De: Rubini_Miguel TS/ISBU <miguel.rubini@trinasolar.com>
Enviado el: jueves, 20 de junio de 2024 08:40 a. m.
Para: Contacto CONAMER
CC: Delatorre_Enrique TS/ISBU
Asunto: Comentarios a Anteproyecto | Expediente 65/0006/060524
Datos adjuntos: Carta_CONAMER_Expediente 650006060524.pdf

Asunto: Comentarios al borrador del expediente 65/0006/060524 sobre
**"DISPOSICIONES ADMINISTRATIVAS DE CARÁCTER
GENERAL PARA LA INTEGRACIÓN DE SISTEMAS DE
ALMACENAMIENTO DE ENERGÍA ELÉCTRICA AL SISTEMA
ELÉCTRICO NACIONAL"**

El 6 de mayo de 2024, la Comisión Nacional de Mejora Regulatoria (CONAMER) presentó el Anteproyecto 57031 (el "Anteproyecto de Acuerdo") para el Acuerdo de la Comisión Reguladora de Energía (CRE). Este acuerdo define las Disposiciones Administrativas de Carácter General para la integración de Sistemas de Almacenamiento de Energía Eléctrica (SAE) al Sistema Eléctrico Nacional (SEN), como se especifica en el expediente No. 65/0006/060524.

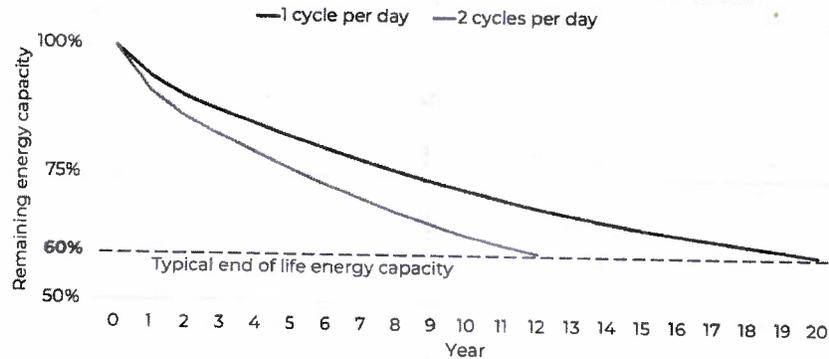
Por un lado, existe la interrogante de cómo podrán los SAE No Asociados realizar su acreditación de potencia una vez que la batería se encuentre ya en operación y cuente con cierto nivel de degradación. Dicho sistema, no podrá operar a la capacidad máxima nominal, sin considerar que existen distintas curvas de degradación de acuerdo con el uso del SAE (e.g. profundidad de descarga, ciclos diarios).

Increased cycles will increase degradation. A 2-cycle battery will reach end of life quicker - or need a cell refresh
